Modulo per la presentazione delle osservazioni per i piani/programmi/progetti sottoposti a procedimenti di valutazione ambientale di competenza statale

[ID: 12471] Progetto di un impianto eolico denominato "Mesoraca", costituito da 14 aerogeneratori di potenza unitaria pari a 6,2 MW, per una potenza complessiva di 86,8 MW, e delle relative opere di connessione alla RTN, da realizzarsi nei Comuni di Mesoraca (CZ), Petilia Policastro (CZ), San Mauro Marchesato (KR), Scandale (KR) e Marcedusa (CZ).

OGGETTO DELLE OSSERVAZIONI

Figura #1: Screenshot Studio di impatto ambientale Escala Wind (Figura 2-92; Pagina 536)

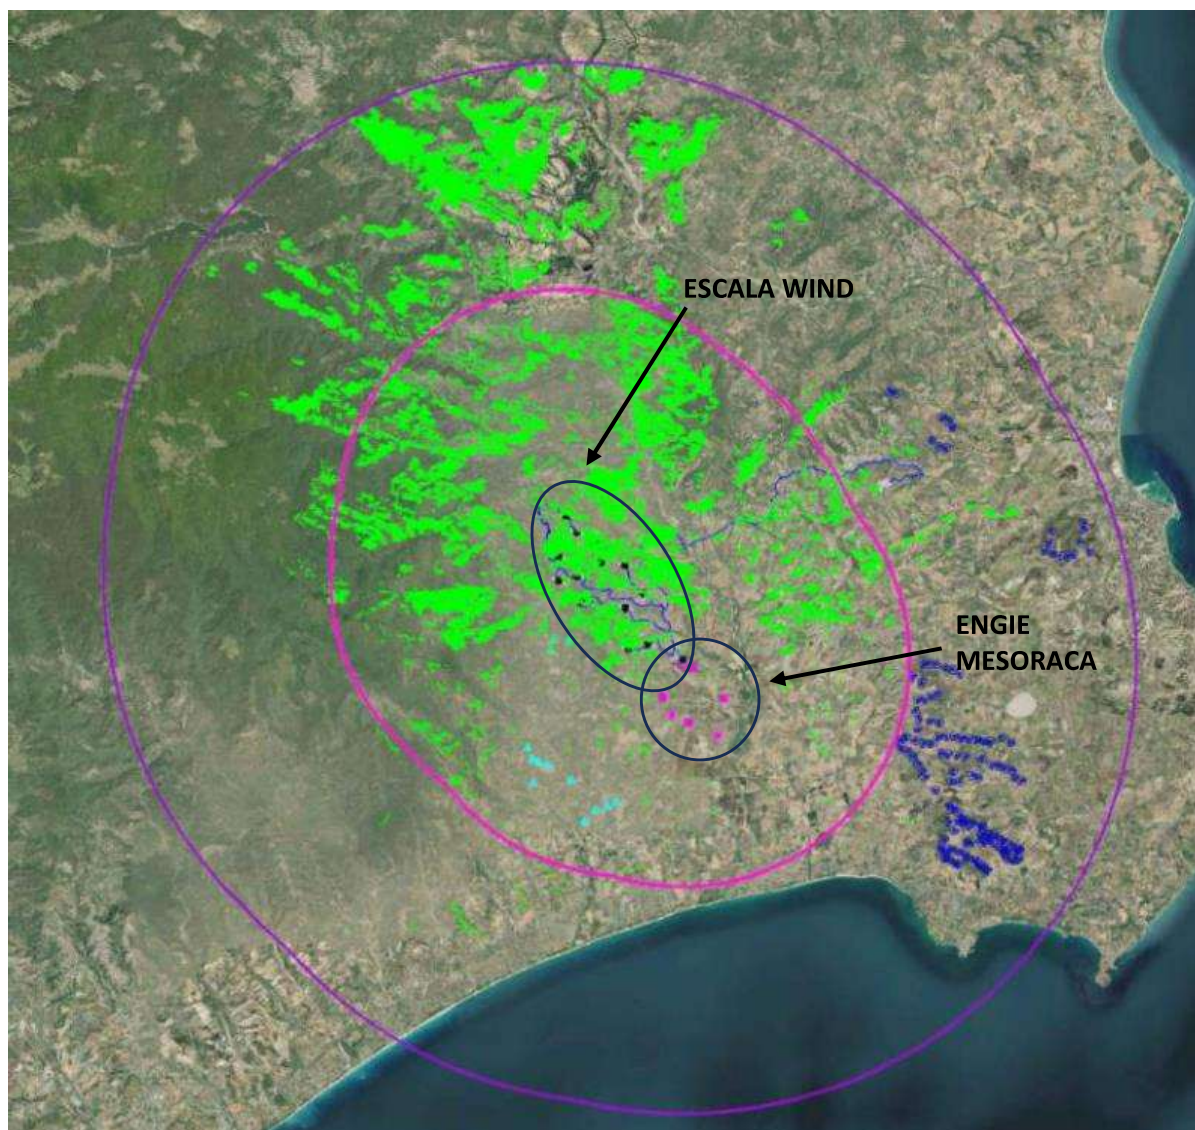
Da una analisi della documentazione progettuale, preme far notare che, nonostante il progetto della scrivente società sia stato pubblicato sul portale del Ministero dell'Ambiente in data 04/12/2023, ovvero cinque mesi prima dell'avvio del progetto "Mesoraca" della società Escala Wind, le scelte progettuali della menzionata società, anche in conoscenza dell'esistenza del progetto "Engie Mesoraca" (si allega screenshot dello studio di impatto ambientale), sono tali da procurare interferenze con due aerogeneratori del progetto della Scrivente. Dette

interferenze inficiano il progetto “Engie Mesoraca”, non solamente nell’ambito della produzione energetica dell’impianto, ma anche in merito alle componenti ambientali, paesaggistiche e di salute pubblica dell’area.

Figura #3: Screenshot elaborato “impianti FER limitrofi”

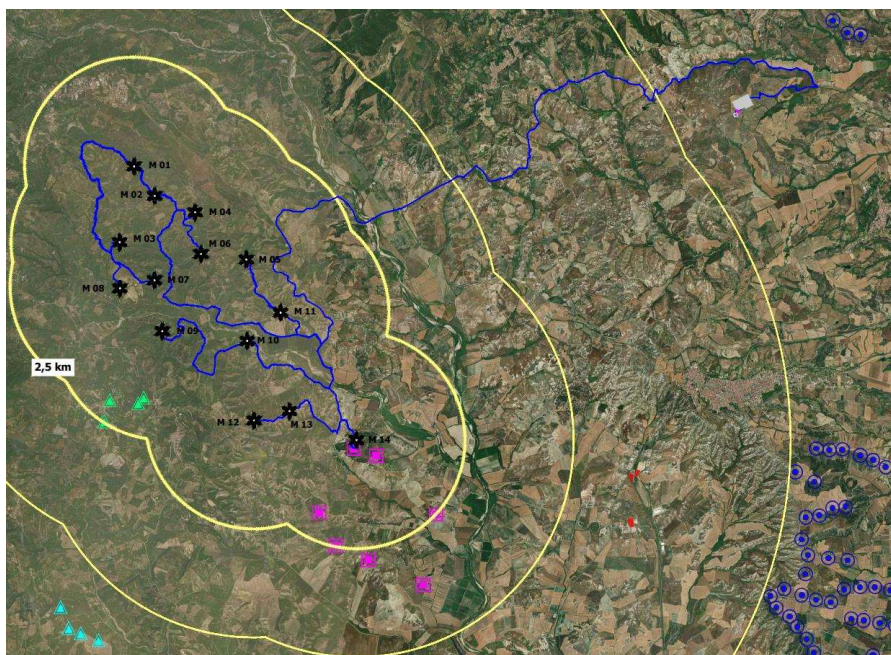
- Considerando che da diversi elaborati progettuali del proponente, ad esempio: “impianti FER limitrofi”, “Carta intervisibilità teorica – effetto cumulo”, si evince l’esistenza dell’impianto della scrivente, non si comprende come mai, vista l’evidente l’interferenza, non sia stata modificata la posizione della macchina n.14 in fase preliminare prima dell’avvio del procedimento di valutazione ambientale. Inoltre, nei diversi elaborati analizzati, non vi è alcun riferimento alle motivazioni progettuali che han portato a collocare la suddetta macchina in quella specifica posizione generando questa interferenza. Si trova però, nello “Studio di impatto ambientale” al capitolo 3; 3.1 “Alternative Localizzative”; pag 74, che la società Escala Wind nella sua “... scelta del layout definitivo di progetto ha tenuto conto della possibilità di interessare ulteriori zone/aerogeneratori ...”, cosa che sembra, almeno per la WTG14, non essere stata rispettata dalla stessa società nella sua progettazione.

Figura #4: Distanze 3D e 5D dall'aerogeneratore interferente

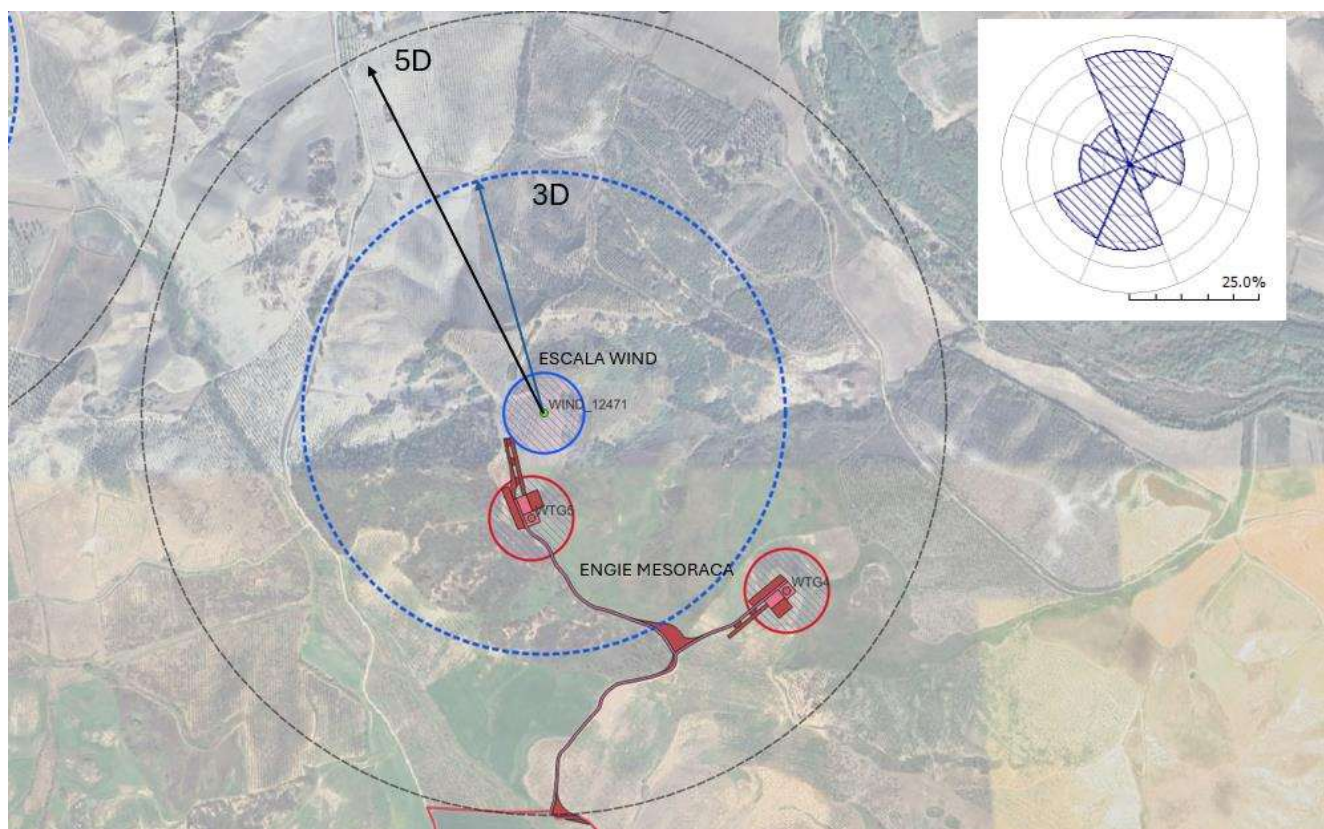
- Considerando il modello di macchina scelto da Escala Wind (Vestas EnVentus 162 - 6.2MW) e la direzione prevalente del vento che arriva da Nord, come illustrato nella figura #4, si evidenzia il non rispetto dei 5D (810m) e 3D (486m) nella direzione prevalente del vento e perpendicolare a questa, come suggerito dalle “Linee Guida” DM.10.09.2010, Allegato 4, Co. 3.2, lett. n). Questa omissione comporterebbe; sia un impatto negativo sulla produzione di energia elettrica dell’impianto proposto dalla scrivente, dovuto all’effetto scia prodotto dalla macchina posizionata più a nord; sia un maggior impatto cumulativo dovuto al maggior effetto selva e pertanto un incremento dell’antropizzazione del paesaggistico.

- Sempre in linea con i punti summenzionate e in questo caso facendo riferimento alla salute pubblica, è giusto menzionare che la estrema vicinanza tra le macchine comporterebbe anche un aumento dell'impatto acustico e visivo degli aerogeneratori.

Viste le criticità si chiede pertanto, alla società Escala Wind, lo spostamento dell'Aerogeneratore in questione con lo scopo di risolvere gli impatti negativi sopracitati indotti dall'interferenza dello stesso. Si ritiene anche opportuno di far presente all'ente valutatore la prevalenza cronologica dell'iter autorizzativo ambientale dell'iniziativa della Scrivente società Engie Mesoraca ed anche il fatto che la stessa è stata procedibile nell'ambito della Autorizzazione Unica preso la Regione Calabria in data 04/04/2024 prot. N 242309.
